**島根原子力発電所 2 号炉  
電源設備，計装設備及び原子炉格納容器の  
過圧破損を防止するための設備について**

**(電源の位置付け変更及び手順の明確化)**

**令和 3 年 3 月  
中国電力株式会社**

図1 所内常設蓄電式直流電源設備及び常設代替直流電源設備給電イメージ

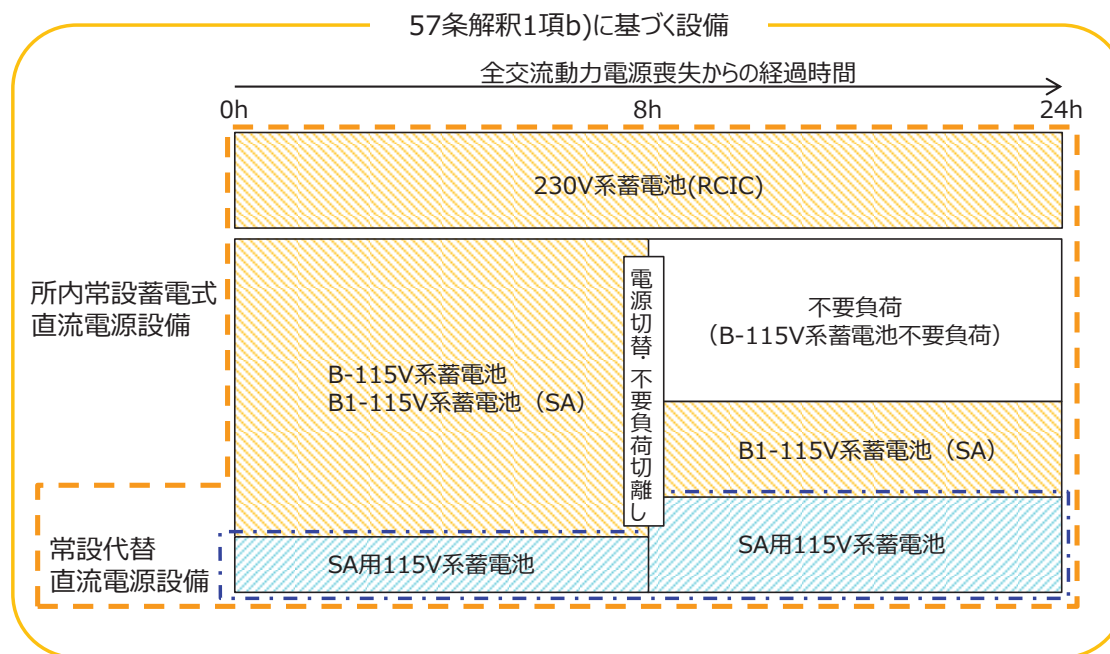
- 57条解釈にあわせて、第1項b)を満足する設備を全て「所内常設蓄電式直流電源設備」とし、「常設代替直流電源設備」は、「所内常設蓄電式直流電源設備」に含める設備として位置付けを変更する。（表1及び図1）

図2 計装設備の電源切替えの作業内容概要

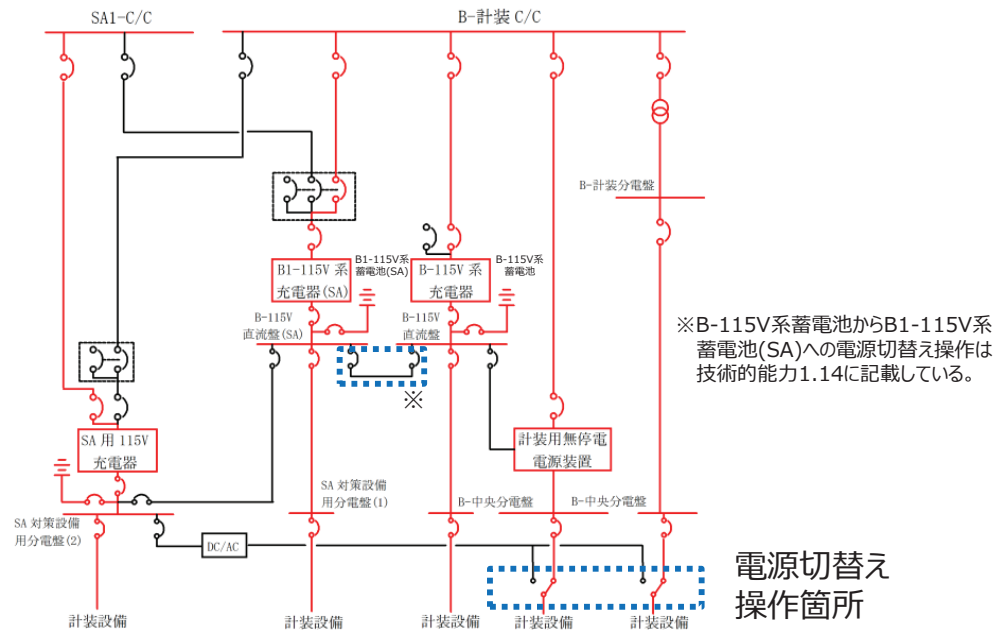
プラント状態の継続的な監視を目的として、DB兼SA設備として使用する計装設備のうち、SA用115V系蓄電池からの給電が必要な計装設備の電源切替え手順を技術的能力1.15において明確化する。

- 計装設備の電源切替えの重大事故等対策の成立性を表2に示す。また、電源切替えの作業内容概要を図2に、タイムチャートを図3に示す。
- 有効性評価のTBシナリオにおいて、監視計器の電源切替え操作が作業項目に追加となるが、現状の運転員の要員数の中で対応可能であり、有効性評価の作業の成立性に影響のないことを確認した。有効性評価のタイムチャートを図4に示す。

図5 技術的能力のタイムチャート

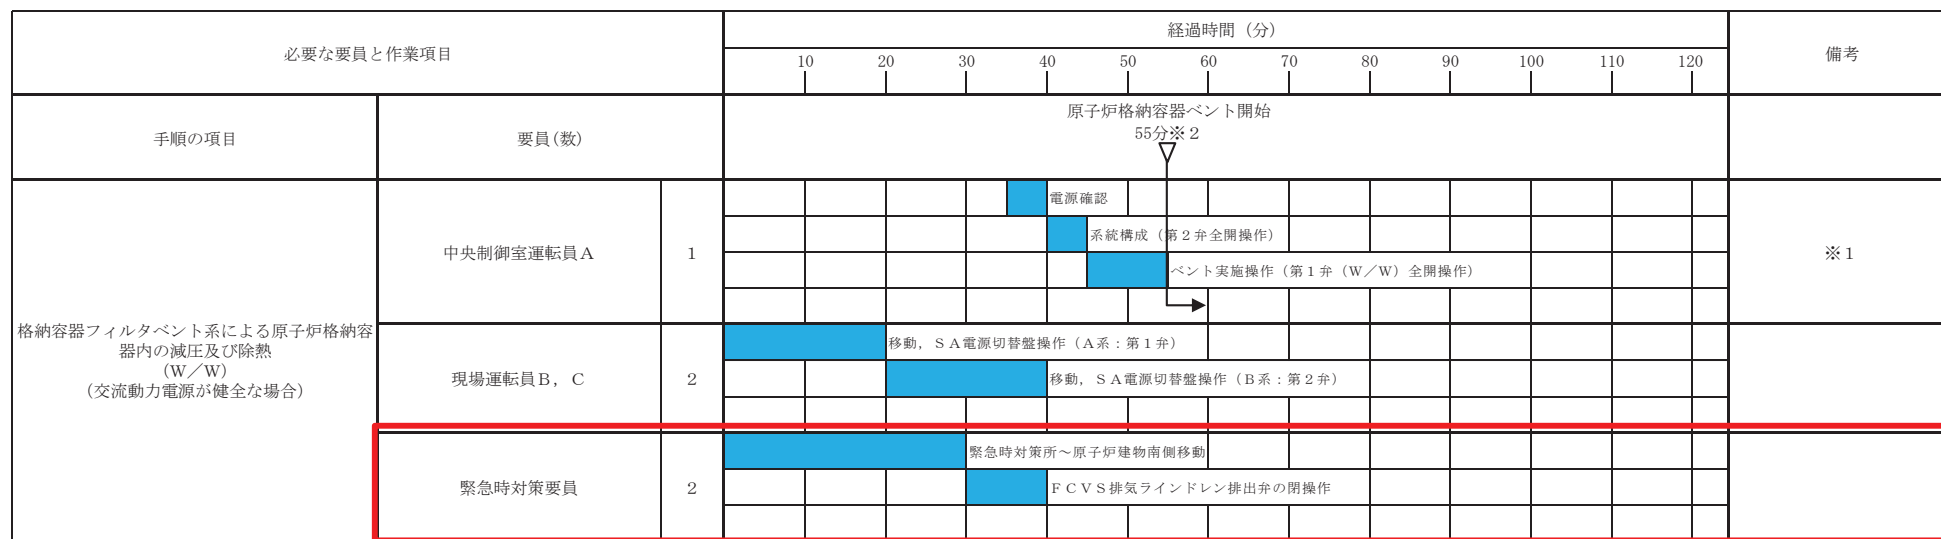
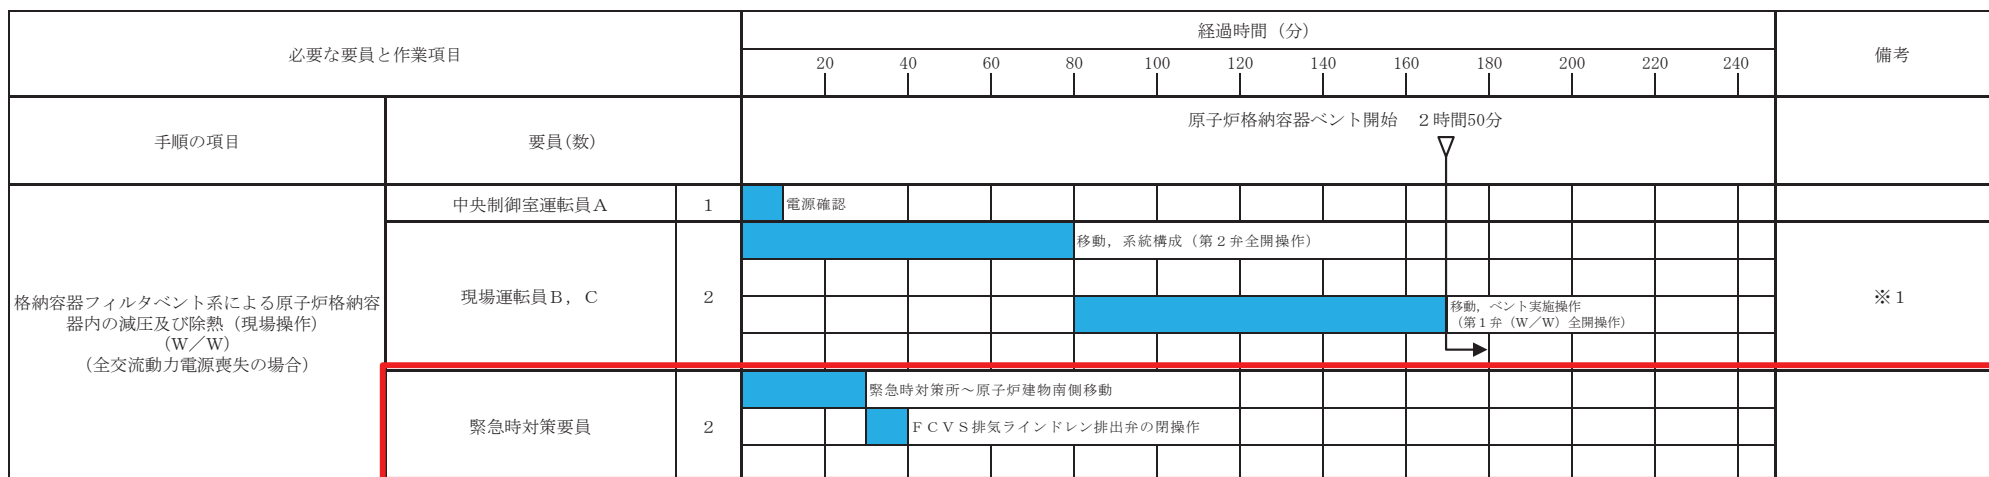
- FCVS排気ラインドレン排出弁の運用については、第870回（令和2年6月30日）審査会合において、系統待機時に雨水排水ラインに雨水が溜まらないことを目的に、常時開運用することとし、ベント実施前に緊急時対策要員にて人力で確実に閉操作する旨を説明しているが、ベント実施の事前準備として当該弁の閉操作を確実に実施するため、下表のとおり運用を変更する。

変更前	変更後
内容	現状、当該弁の閉操作は、通常の弁操作と同様であり容易に操作可能であることから、ベント準備の一つである可搬型設備（車両）である第1ベントフィルタ出口水素濃度の準備操作※に合わせて実施する。 ※：車両の運搬、ケーブルの接続といった簡易な操作	第1ベントフィルタ出口水素濃度の準備に合わせて実施するのではなく、当該弁の閉操作を第1ベントフィルタ出口水素濃度の準備要員とは別の要員で単独にて実施する運用に変更し、ベント実施の準備操作の一環として、その他隔離弁開準備操作等と合わせて実施する。（図5参照）
作業項目	第1ベントフィルタ出口水素濃度準備操作	FCVS排気ラインドレン排出弁操作
操作要員	緊急時対策要員	緊急時対策要員
操作時間	約2時間（うち、当該弁閉操作5分）	約40分（移動、当該弁閉操作5分含む）

図6 「高圧・低圧注水機能喪失」の作業と所要時間

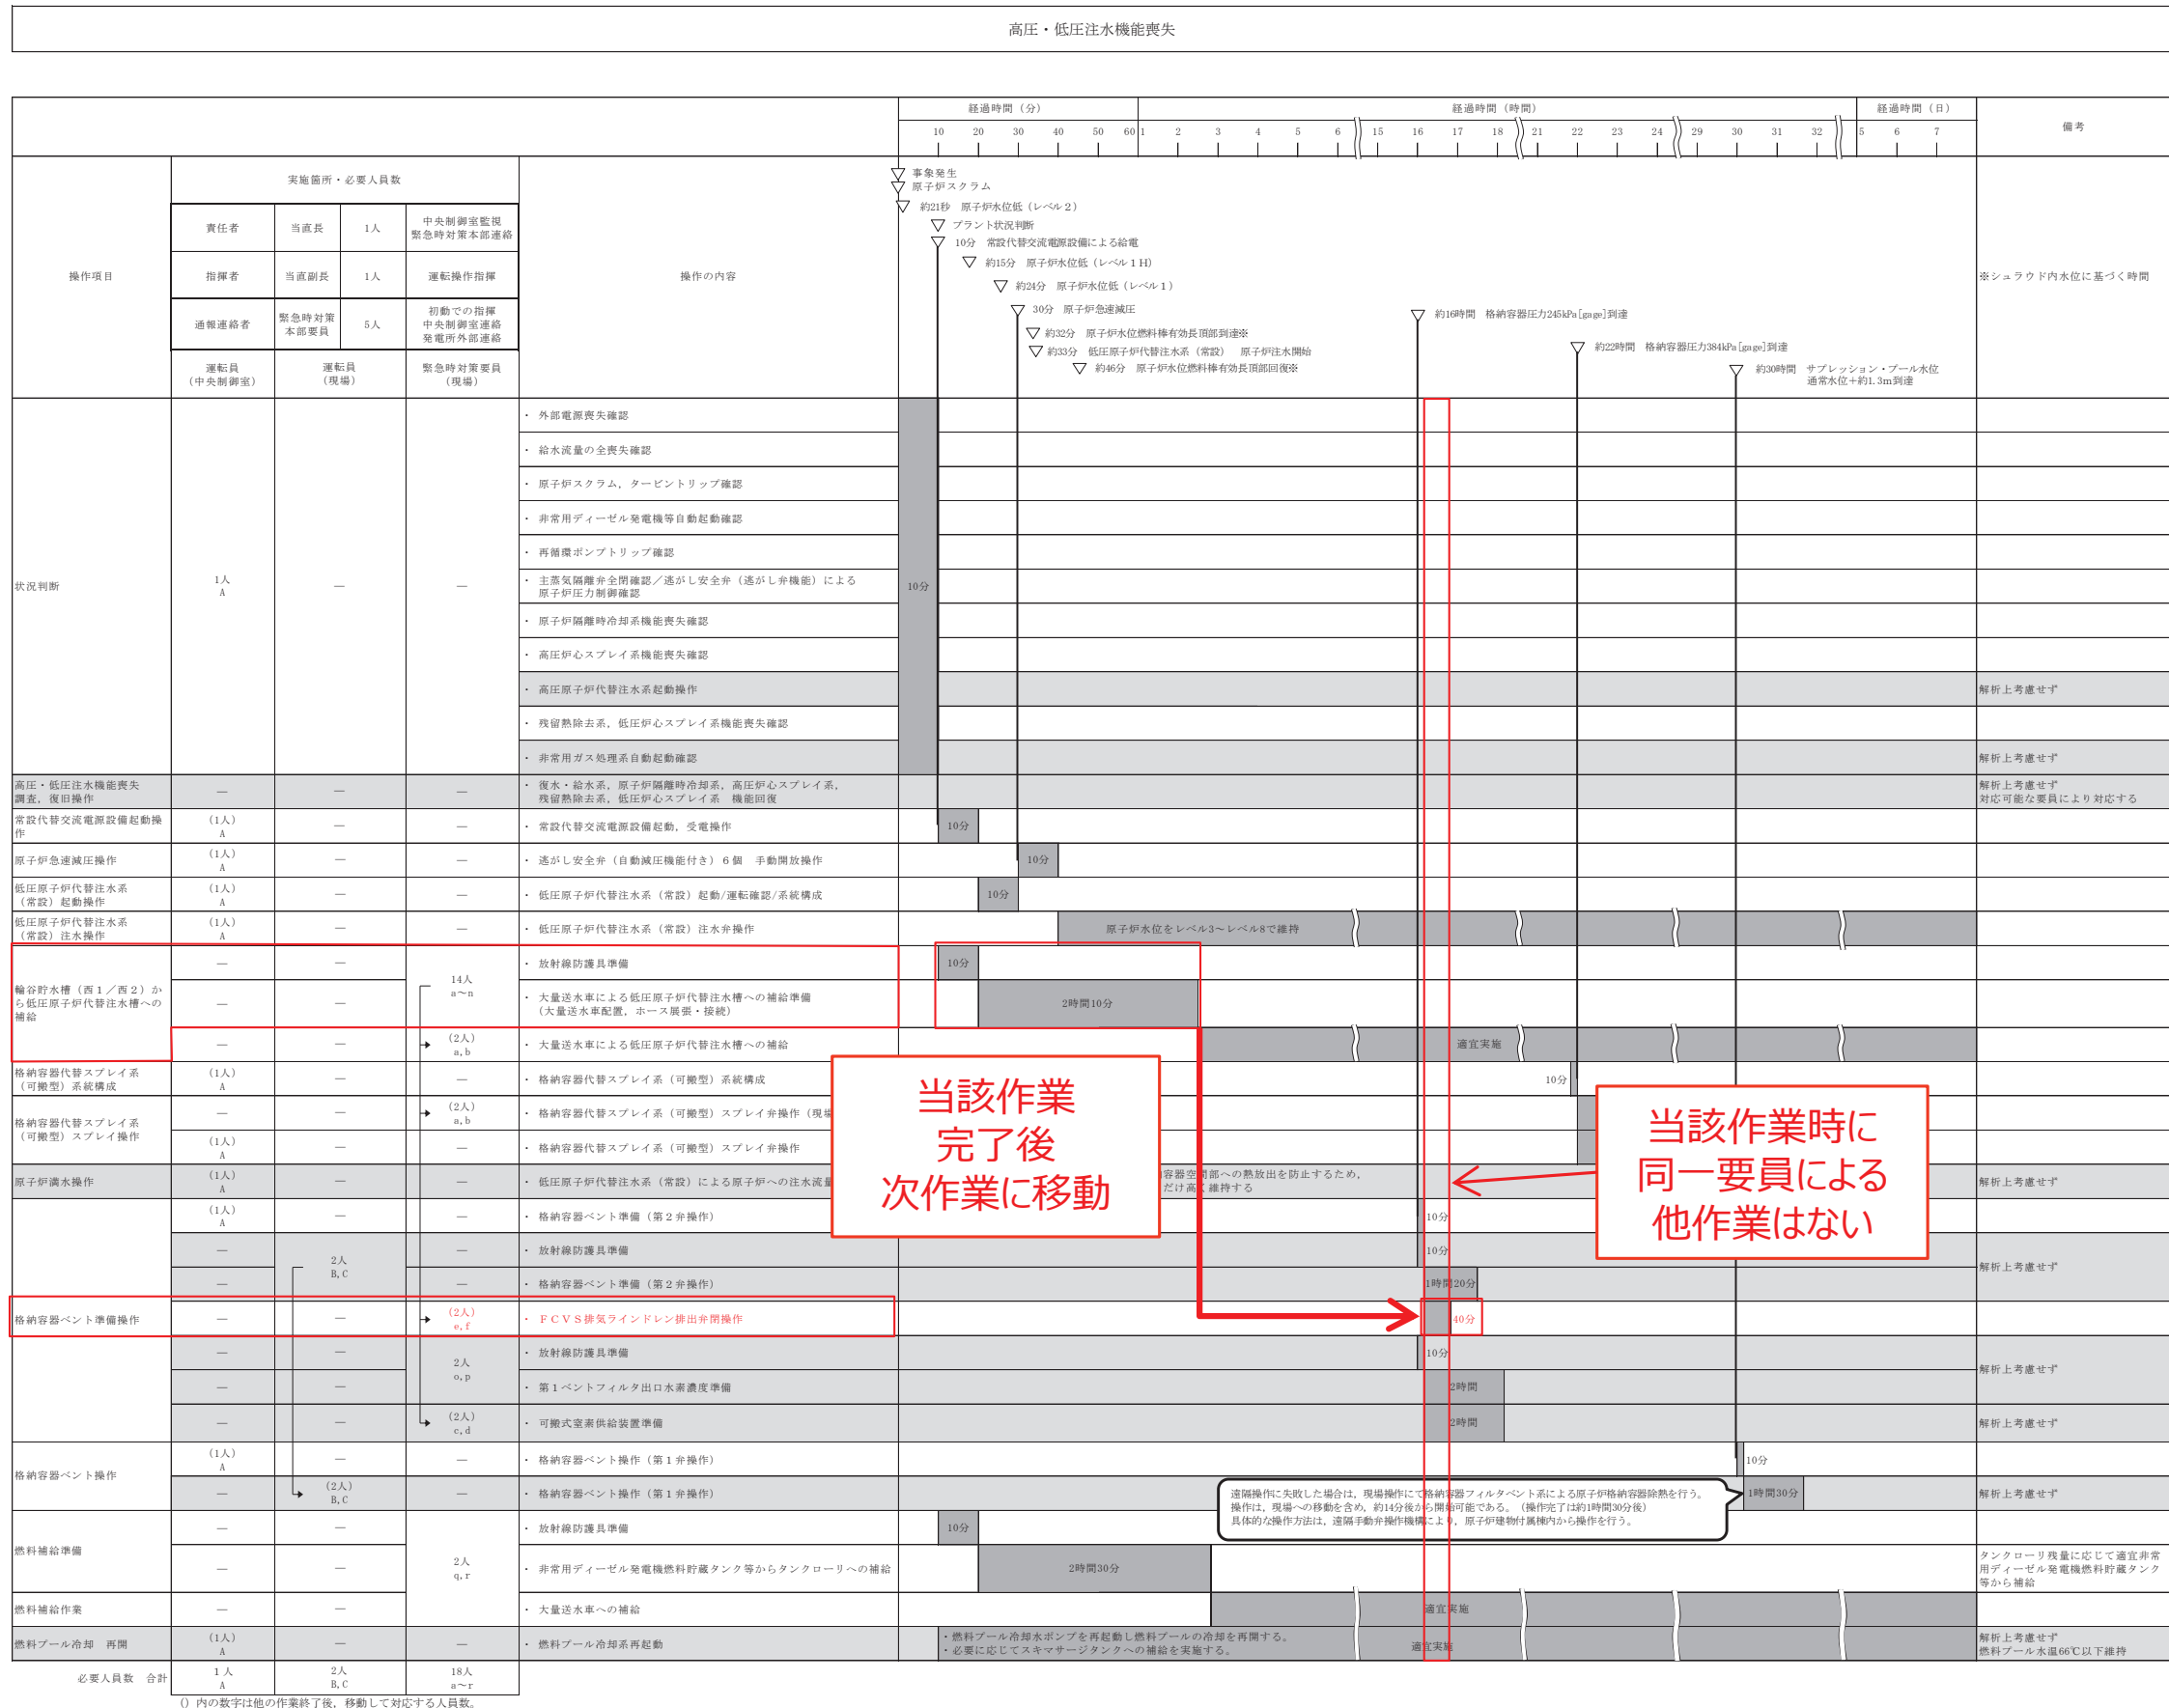
- 有効性評価の格納容器ベントシナリオにおいて、FCVS排気ラインドレン排出弁操作が作業項目に追加となるが、現状の緊急時対策要員の要員数の中で対応可能であり、有効性評価の作業の成立性に影響のないことを確認した。有効性評価のタイムチャートを図6に示す。
